Ontwerp – 3^{de} Partiële herziening 2019

3^{de} Partiële herziening van het peilbesluit Tussen Kromme Rijn en Amsterdam-Rijnkanaal 2019

- Toelichting -

Tuincentrum - Maatregelen

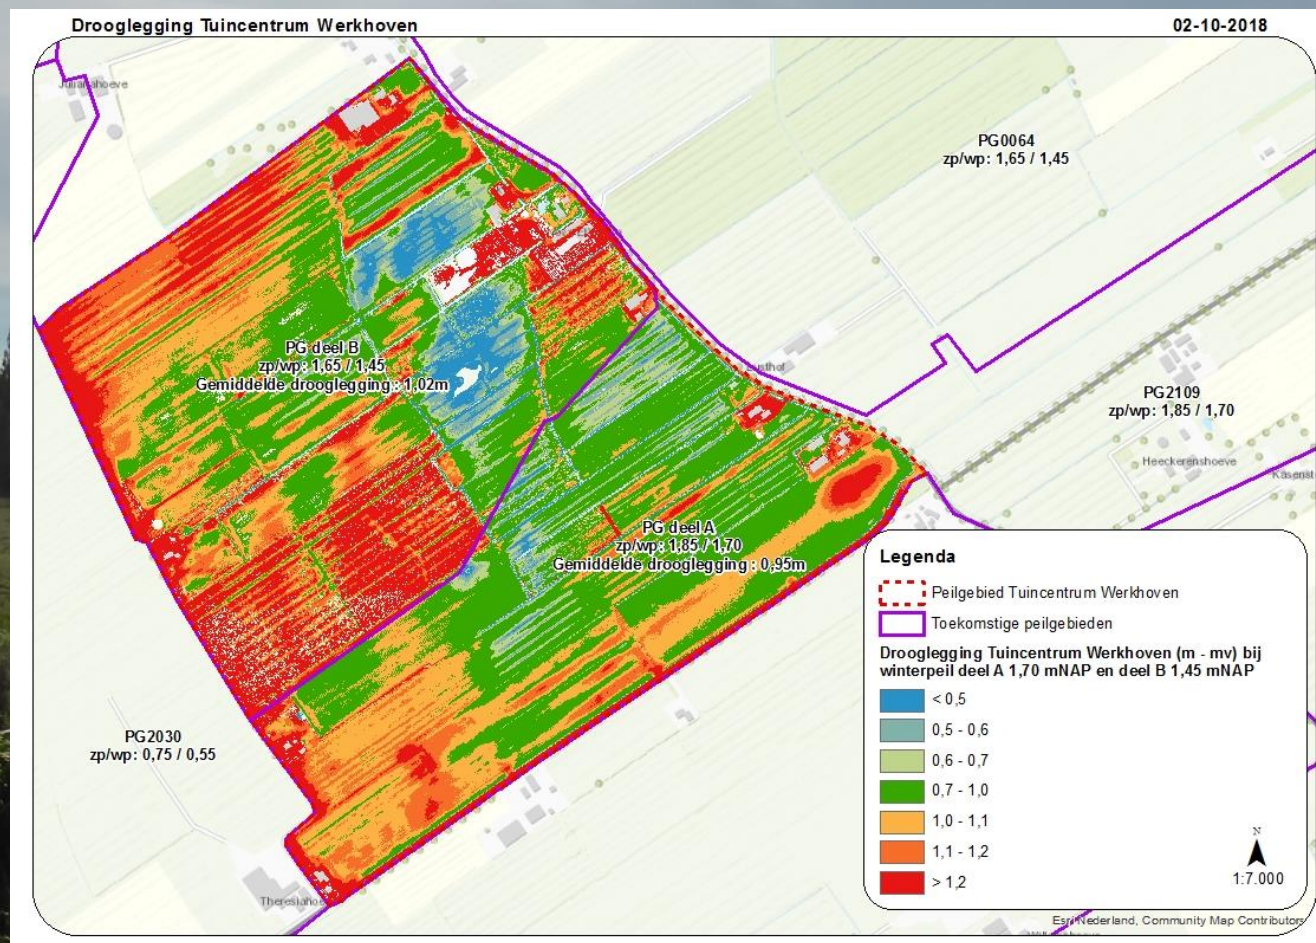
Met de ervaringen dat het praktijkpeil hoger ligt en het beheren van het waterpeil lastig is, wordt er een aantal wijzigingen in het peilbeheer en watersysteem voorgesteld. De nieuwe situatie betreft een splitsing van het plangebied in twee delen.

Deel A Vaststellen praktijkpeil

Het huidige praktijkpeil vaststellen voor deel A van het plangebied. Dit deel wordt dan onderdeel van het peilgebied van de Achterdijk (KRA043/PG2109) met een winterpeil van 1,70 en een zomerpeil van 1,85 m tov NAP.

Deel B Instellen vigerend peilbesluitpeil

Het vigerend peilbesluit instellen voor deel B van het plangebied met een winterpeil van 1,45 en een zomerpeil van 1,65 m tov NAP. Dit betekent dus een peilgebiedsaanpassing voor peilgebied KRA038/PG0064.

Om de peilen goed te kunnen realiseren en goed te kunnen beheren moeten er kleine aanpassingen aan het watersysteem gerealiseerd worden. Het betreft de volgende aanpassingen (zie ook de kaart op de volgende pagina):

1. In deel A wordt de bestaande inlaat aangepast. Er komt een verbinding met de watergang langs de Achterdijk om zo hetzelfde peil te realiseren.
2. In deel B een of twee inlaten realiseren.
3. Om een ander peil in deel A en B te kunnen realiseren zullen er twee vaste dammen gerealiseerd moeten worden in doorlopende tertiaire watergangen.
4. In deel B een watergang realiseren voor een betere afstroming

Voor deel A van het plangebied geldt dat het geen wijziging is ten opzichte van de praktijkpeilen. Het betreft feitelijk het formeel vastleggen van de huidige situatie. Voor deel B gaat het om het instellen van de peilen van het vigerend peilbesluit van 2008, een lager waterpeil ten opzichte van de praktijk. Er wordt zo zorg gedragen voor een structurele oplossing om het waterpeil goed te kunnen sturen.

MOB Complex - Maatregelen

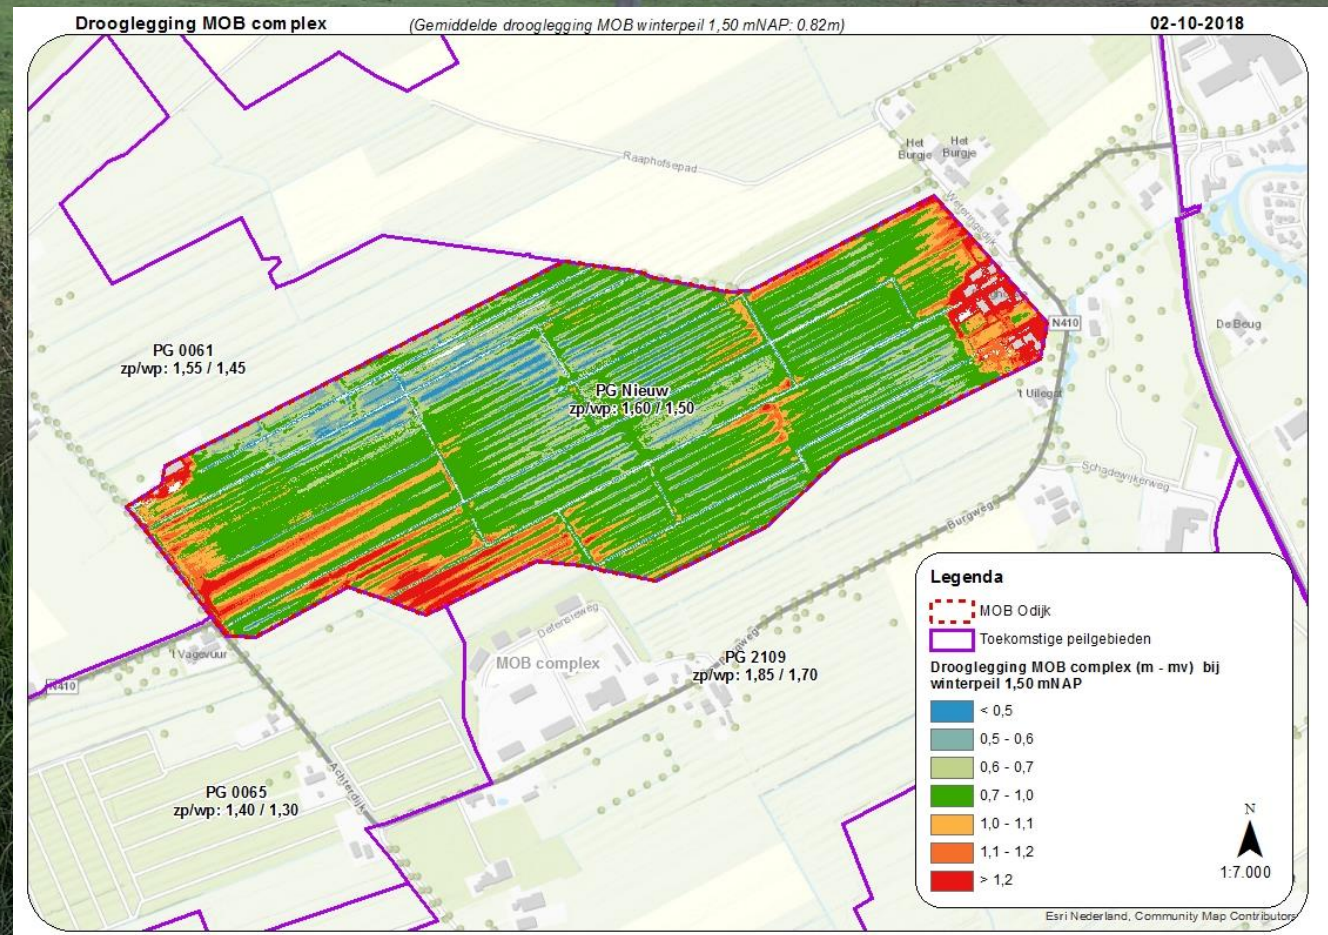
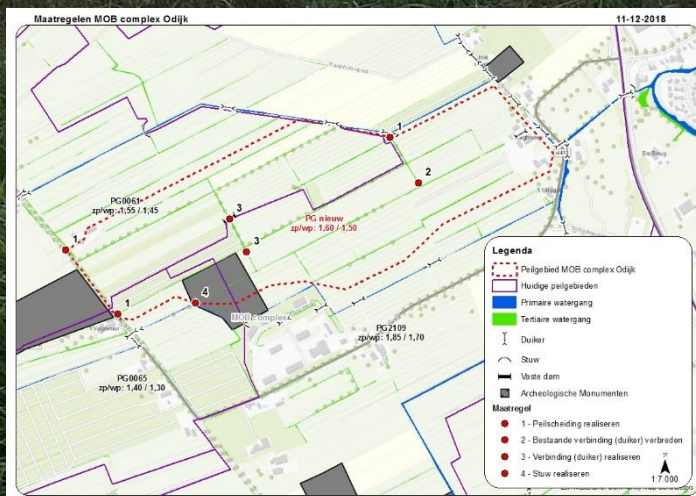
Met de ervaringen dat het systeem lastig te sturen is, het praktijkpeil afwijkt van het vigerend peilbesluitpeil en na gesprekken met eigenaren wordt er een aantal wijzigingen in het peilbeheer en watersysteem voorgesteld. De nieuwe situatie betreft het inrichten van een nieuw peilgebied (KRA048) met een winterpeil van 1,50 m tov NAP en een zomerpeil van 1,60 m tov NAP en het aanpassen van de peilgebiedsgrenzen van de omliggende peilgebieden. Dit betekent ten opzichte van het huidige praktijkpeil een verlaging van het waterpeil in de winter met 10 cm en het gelijk blijven van het waterpeil in de zomer.

Om de peilen te kunnen realiseren in het plangebied moeten er kleine aanpassingen aan het watersysteem gerealiseerd worden. Het betreft de volgende aanpassingen (zie ook de kaart op de volgende pagina):

1. Peilscheiding realiseren
2. Bestaande verbinding (duiker) verbreden
3. Verbinding (duiker) realiseren
4. Peilscheiding realiseren met nieuwe stuw waardoor het gebied ook kan afwateren

Voor het nieuwe peilgebied zal het zomerpeil gelijk zijn aan het huidige praktijkpeil en komt er een winterpeil dat 10 cm lager is dan het huidige praktijkpeil.

Met de voorgestelde wijzigingen van het peil verbetert de drooglegging voor het plangebied. De gemiddelde drooglegging bedraagt 82 cm.

Oude en nieuwe situatie

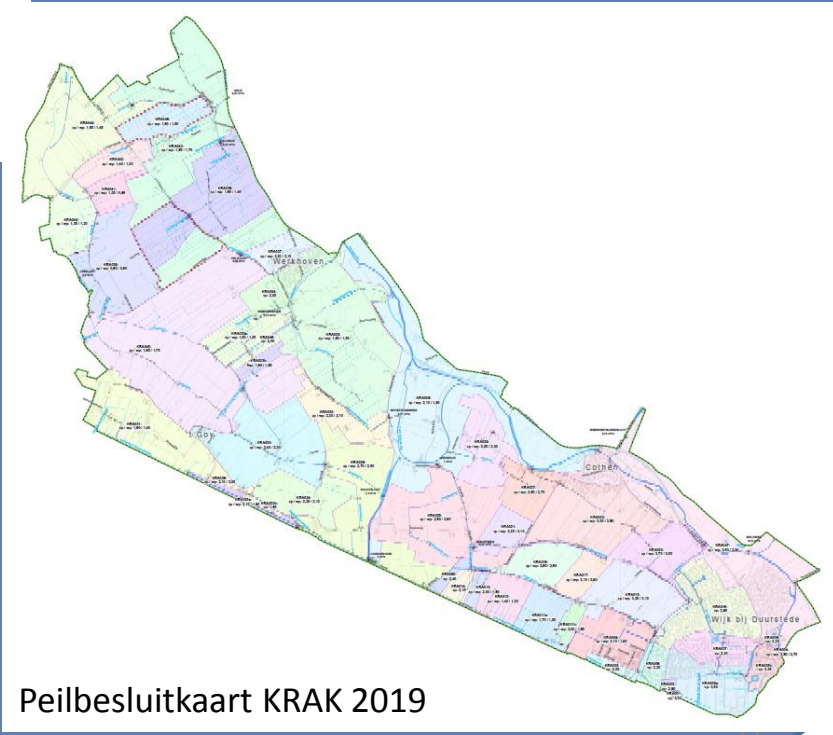
1. In artikel 1 'Gebied' wordt de bij het besluit behorende kaart (Bestuurskaart: Peilbesluit Tussen Kromme Rijn en Amsterdam-Rijnkanaal d.d. 01-09-2016) vervangen door Peilbesluitkaart Tussen Kromme Rijn en Amsterdam-Rijnkanaal 2019.

2. Artikel 3 'Peilen en regulier peilbeheer' wordt als volgt gewijzigd:
 - a. Het peilgebied KRA048 wordt toegevoegd aan het overzicht zomer- en winterpeil per peilgebied. In dit peilgebied wordt een zomer- en winterpeil gehanteerd met een na te streven waterstand van 1,50 m tov NAP in de winter en 1,60 m tov NAP in de zomer.

- b. In het overzicht zomer- en winterpeil per peilgebied vervallen de peilgebieden KRA019, KRA033b en HTN014.
 - c. In het overzicht zomer- en winterpeil per peilgebied wordt peilgebied KRA033 vervangen door KRA033a.

- d. In het overzicht peilgebieden met vastpeil vervalt het peilgebied KRA010.
 - e. In het overzicht peilgebieden met flexibelpeil vervalt het peilgebied HTN016.
